改善箇所説明図

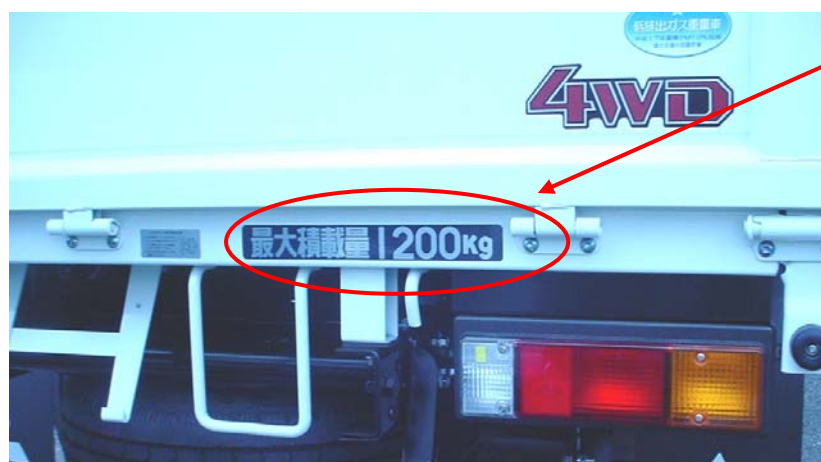
正： 最大積載量 1200kg
誤： 最大積載量 1250kg

最大積載量の表示の作業指示が不適切なため、最大積載量が1200kgのところ1250kgの表示をしているものがある。

全車両、最大積載量表示を点検し、1250kgと表示しているものは、1200kgの表示ラベルに貼りかえる。
